附錄 1、規劃設計階段生態檢核表

表 2-澎湖國家風景區管理處觀光工程生態檢核紀錄表

(規劃設計階段)

【生態區域關注圖】

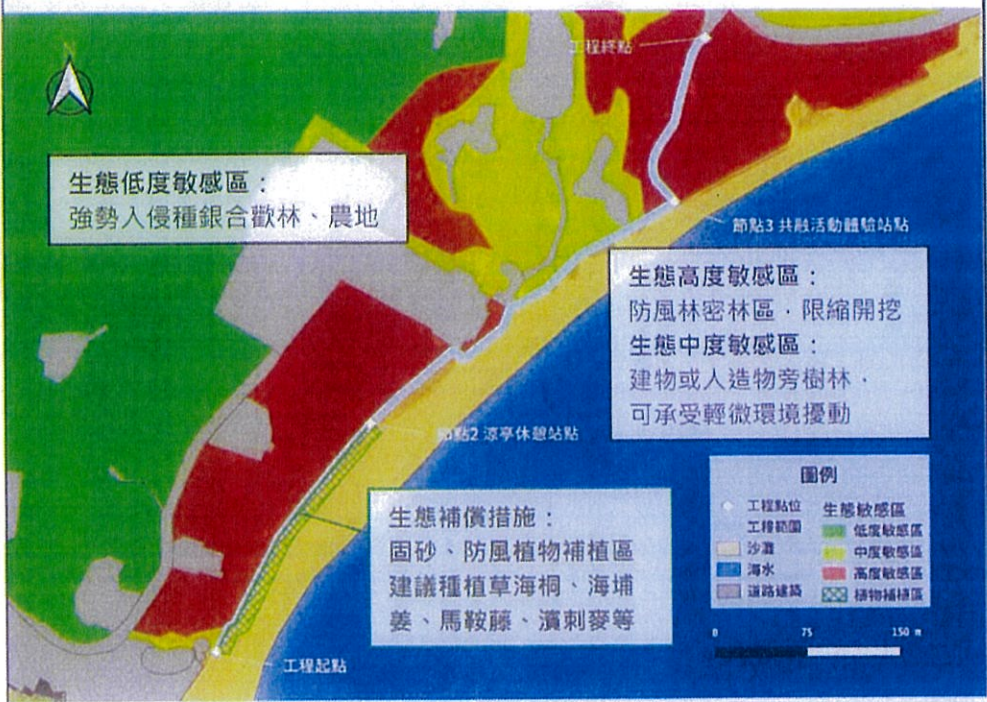
<p>[迴避]施工時應迴避大榕樹鄰近區域，避免傷及大樹</p> <p>[迴避]本計畫之工區範圍，鄰近防風林密林區，施工時應盡量迴避此區域，避免大型機具於林內進出，以免傷及樹木。</p> <p>[縮小]防風林密林區域，限縮開挖(生態關注圖中標示的高度敏感區)</p> <p>[減輕]避免夜間施工、夜間沙灘人為活動，減輕對海龜的擾動</p> <p>[減輕]減少夜間岸上的光源</p> <p>[補償]於工程起點至節點2的木棧道外側，栽植固砂、防風植物，建議栽植物種為草海桐、海埔姜、馬鞍藤、濱刺麥等</p>
環境生態異常狀況處理原則	<p>是否已根據生態保育措施，提出施工階段所需之環境生態異常狀況處理原則</p> <p><input checked="" type="checkbox"/>是，增列填報表3-澎湖國家風景區管理處環境生態異常狀況處理原則表。</p> <p><input type="checkbox"/>否，原因</p>	
民眾參與	<p>是否邀集生態背景人員、相關單位、在地民眾及關心相關議題之民間團體辦理施工說明會，蒐集、整合並溝通相關意見。</p> <p><input checked="" type="checkbox"/>是，邀請單位：<u>澎湖縣野鳥學會、澎湖環境保護協會、農業部水產試驗所澎湖漁業生物研究中心</u></p> <p><input type="checkbox"/>否，原因</p>	
	<p>辦理日期：民國 113 年 3 月 12 日</p> <p>辦理地點：工區現場</p>	
	提案 1	<p>林長興 (澎湖縣野鳥學會)：</p> <p>意見摘要：</p> <ol style="list-style-type: none"> <li>既有步道所處位置沙灘縱深較淺，又為白砂易堆積區域，且若有大潮發生或大浪來襲，步道可能就會直接遭受海浪攻擊而損毀，維護管理成本極高。因此優先建議將步道設計向內退縮至防風林內，降低步道受海浪侵蝕的機會，同時現有防風林也可作為屏障保護木棧道。</li> <li>共榮活動體驗站目前預計以混凝土建置樓梯及斜坡，但混凝土構造物易有掏空、損壞的問題，建議再審慎評估建置之必要性，考量此區混凝土工程減量或不施作的其他設計方案。</li> </ol>

回應情形	<p>蔡佳峻(寬凌建築師事務所)：</p> <ol style="list-style-type: none"> <li>現有步道設置原則說明： <ol style="list-style-type: none"> <li>(1) 利用既有基礎：因受限於土地權屬及遊憩性，步道原則以既有步道基礎範圍作為設置。</li> <li>(2) 工作範圍考量：另考量最小變更既有防風林之面積及施工難易度，現有防風林之栽種密度極高，設置於防風林除施工範圍尚須考量機具進入之工作範圍，恐造成異動面積過大。</li> </ol> </li> </ol>

<p>(3) 遊憩體驗：另考量設置於森林，恐無親海之視覺等體驗性，既有棧道部分空間有穿插部分至林相，原則不刻意繞出，綜上，爰以既有基礎範圍作為設置考量。</p> <p>2. 共榮活動區，本處相對其他地區遊憩體驗機會相對高，基礎預計加深，另規劃麻布袋取代現有塑膠沙袋堆置，整體混凝土以另經檢討適度減量設計，本處以最少量之修復並輔以體驗設施設置為原則作為規劃設計，另外部輔以固沙、防風植物。</p>
提案 2	提出意見	<p>許自由 (澎湖環境保護協會)：</p> <p>意見摘要：</p> <ol style="list-style-type: none"> <li>1. 若評估過後，無法將木棧道向內退縮，建議於新建木棧道外圍栽植固砂、防風植物，如草海桐、海埔姜、馬鞍藤、濱刺麥等。然而，固砂植物的保護效果有限，若遭遇大潮或颱風等極端事件，木棧道還是有可能毀損。</li> <li>2. 若能減少工程量體甚至拆除既有步道基礎的混凝土構造物，回復舊有沙灘的自然環境並種植濱海固砂植物，此類養灘工程是為最佳的海龜友善工法。</li> <li>3. 若能採用回復自然沙灘的生態友善工法，建議增設告示牌，說明本工程為海龜保育生態友善工程並做為環境教育場域，未來可打造為生態旅遊或自然體驗觀光景點，如海龜生態習性介紹和赤腳體驗踩踏白砂沙灘等。</li> </ol>	
	回應情形	<p>蔡佳峻 (寬凌建築師事務所)：</p> <ol style="list-style-type: none"> <li>1. 配合修正增加外圍栽植固砂、防風植物。</li> <li>2. 感謝意見回饋，遊憩與生態之平衡點為本案初期考量之重點，如何兼顧遊憩體驗需求及既有生態保全為本案之重點，但目前本案空間遊憩系統之串聯性現階段尚有其必要性，未來漸進性建議業主階段性檢討及配合未來遊憩行為之變異，未來如有機會回復，逐步朝向生態體驗觀光。</li> <li>3. 同上，同步反映業主，未來如進一步朝向生態體驗觀光，配合辦理相關告示說明。</li> </ol>	
提案 3	提出意見	<p>陳久林 (農業部水產試驗所澎湖漁業生物研究中心)：</p> <ol style="list-style-type: none"> <li>1. 若評估過後，確定無法減量工程量體，建議於步道旁海灘處增加植被。海龜後代的性別會依孵化時的環境溫度而決定，現今因全球暖化，導致雄性海龜孵化數量減少，因此若能藉由栽植植被達到降溫效果，而增加雄性海龜孵化的機率，藉此亦可做為生態補償措施。然此項補償措施效果有限，故仍建議以減少工程量體為優先推薦方案。</li> </ol>
